Ruidos poducidos por el flujo del gas en el modelo IKEF248-5

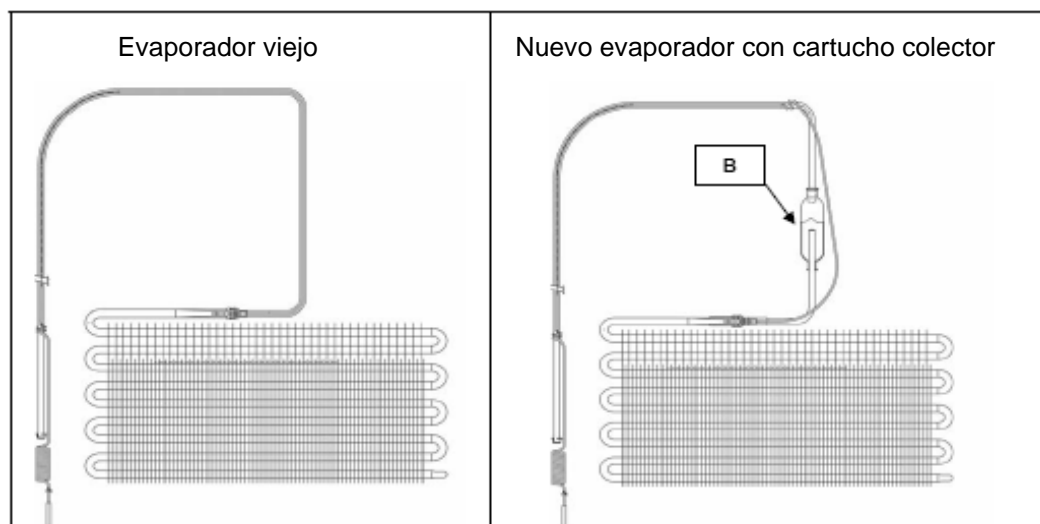
En los aparatos IKEF 248-5 se han constatado fuertes ruidos producidos por el gas de refrigeración que tienen como causa el flujo a través de los capilares.

Para la eliminación del problema era necesario recambiar el evaporador y modificar la cantidad de llenado de gas de refrigeración.

Para recambiar el evaporador es necesario encargar el nuevo evaporador con el cartucho colector B (evaporador de recambio n°. de rec. 433953). El cartucho colector hay que rellenarlo con 48 g de gas de refrigeración en lugar de 45 g. (Corregir la placa de características del aparato).

A	1 evaporador	n° de rec. 433953
B	2 amortiguación acústica adhesiva	n°. de rec. 433322

1. Sacar el aparato del nicho de montaje.
2. Cortar el suministro eléctrico del aparato.
3. Acceder al evaporador.
4. Cortar la conducción de retorno y los capilares del evaporador viejo y extraer éste.
5. Colocar el nuevo evaporador y conectar las conducciones al nuevo evaporador.
6. Montar las dos «amortiguaciones acústicas»: una de ellas en el punto de inyección de los capilares del lado de la batería, la otra en el lugar en el que los capilares salen del intercambiador en la zona del motor.
7. Rellenar de nuevo el circuito de refrigeración observando la nueva cantidad de llenado (48 g).
8. Conectar de nuevo el aparato y colocarlo otra vez en el nicho de montaje.
9. Después de concluir los trabajos, corregir las indicaciones de la placa de características indicando el nuevo valor (48 g).
